WUA.6721.1.1.2022.AM

**UCHWAŁA NR LXV/507/2022
RADY MIASTA ŚWINOUJŚCIE**

**zmieniająca uchwałę w sprawie ustalenia lokalizacji inwestycji mieszkaniowej przy ul. Ludzi Morza 2, 4,
4A w Świnoujściu na działkach nr 96, 97, 98/2, obręb 0014 Warszów oraz na części działek nr 100/2,
275, 276, obręb 0014 Warszów**

Schemat obsługi komunikacyjnej

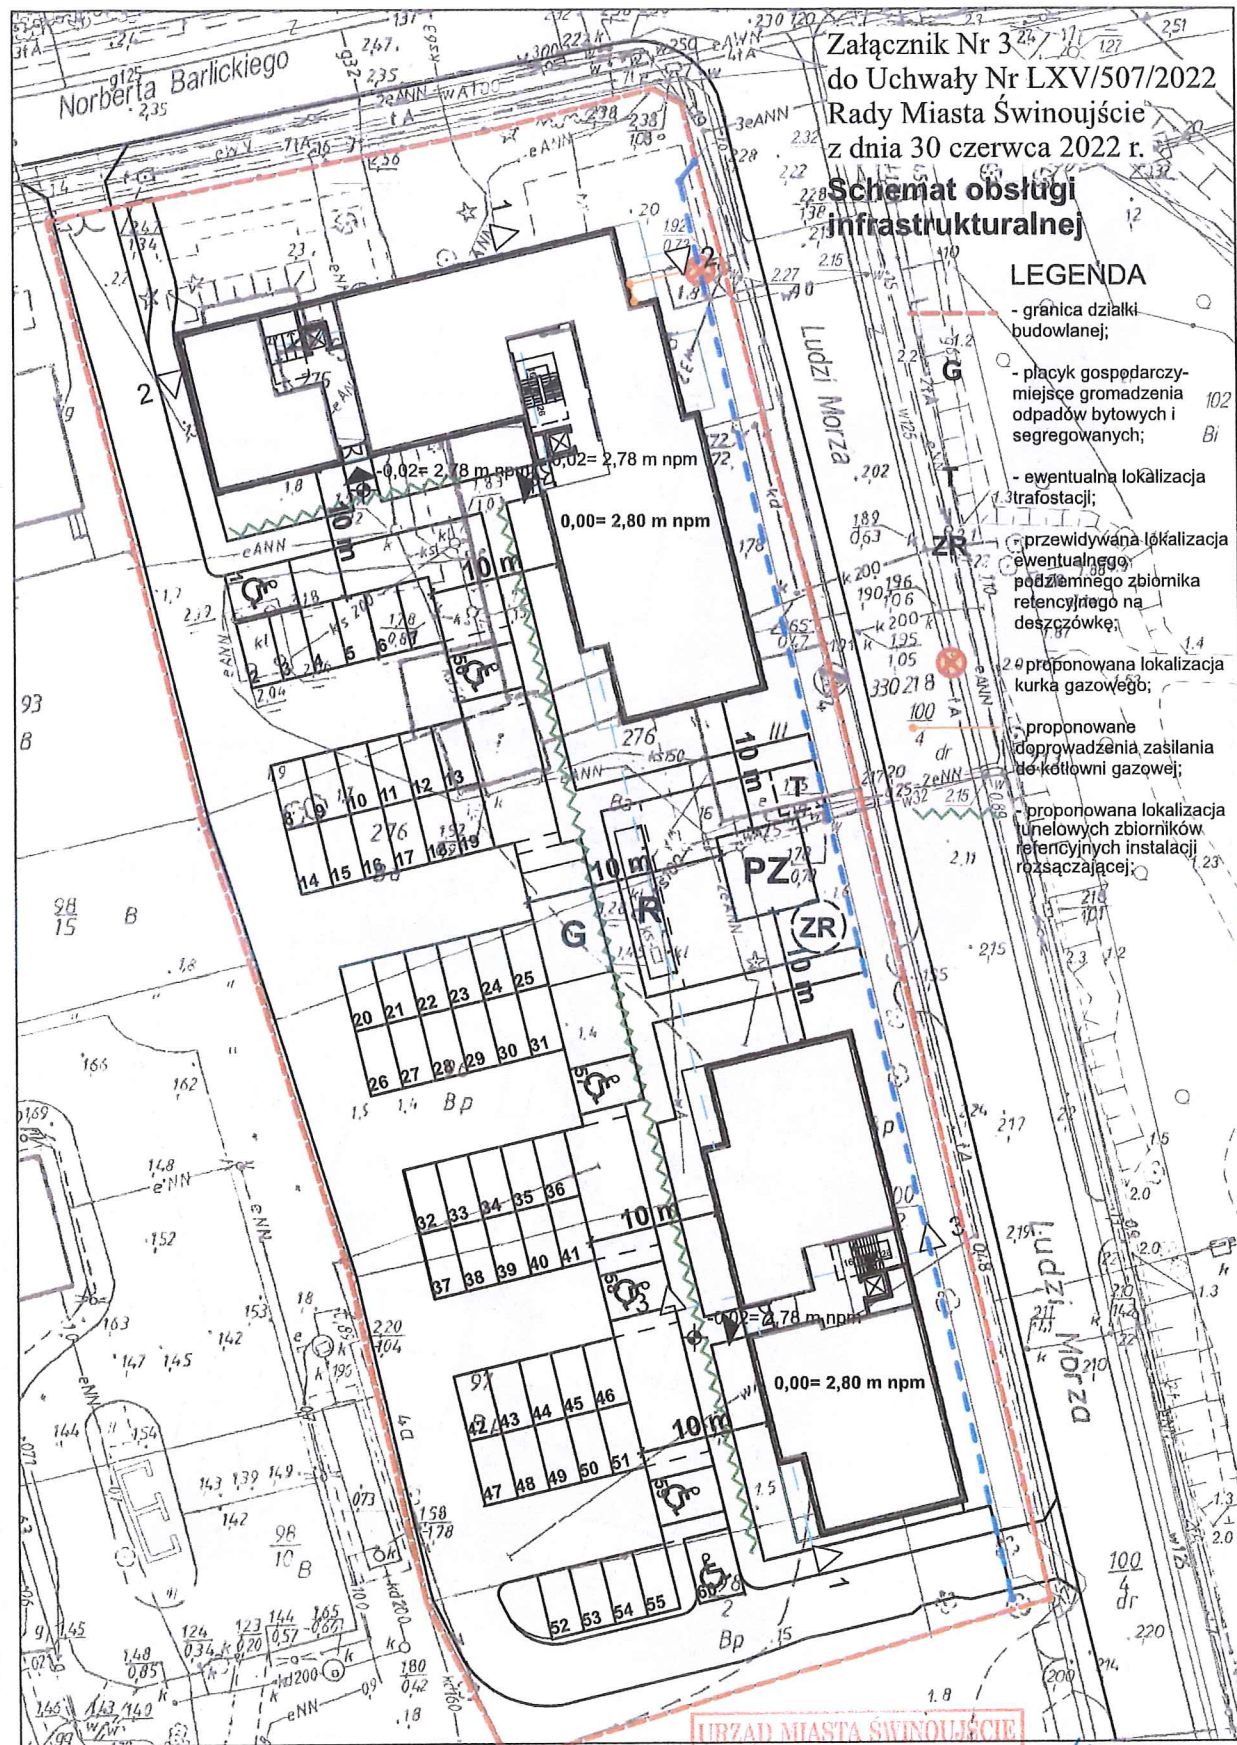
- 7) Załącznik nr 3 – plan zagospodarowania terenu, otrzymuje treść określoną w załączniku nr 1 do niniejszej uchwały;
- 8) Załącznik nr 4 – schemat obsługi komunikacyjnej, otrzymuje treść określoną w załączniku nr 2 do niniejszej uchwały;
- 9) Załącznik nr 5 – schemat obsługi infrastrukturalnej, otrzymuje treść określoną w załączniku nr 3 do niniejszej uchwały;
- 10) Załącznik nr 6 – schemat gospodarki zielenią, otrzymuje treść określoną w załączniku nr 4 do niniejszej uchwały.

- uogólnienie wskaźników urbanistycznych zastosowanych w uchwale,
- zmiany techniczne dotyczące budynków oraz zmiany w projekcie zagospodarowania terenu, takie jak np. zwiększenie liczby miejsc postojowych dla samochodów osobowych oraz lokalizacja miejsc postojowych dla rowerów na terenie inwestycji, zmiana lokalizacji miejsc składowania odpadów (rezygnacja z „komór śmieciowych” wbudowanych w budynki i lokalizacja miejsca gromadzenia odpadów na terenie), rezygnacja z podpiwniczenia budynków, zmiany w sumie powierzchni użytkowej projektowanych mieszkań,
- zmiany granic inwestycji i powierzchni obszaru opracowania wynikające z regulacji terenowo – prawnych, w związku z planowaną przebudową i poszerzeniem ulicy Ludzi Morza.
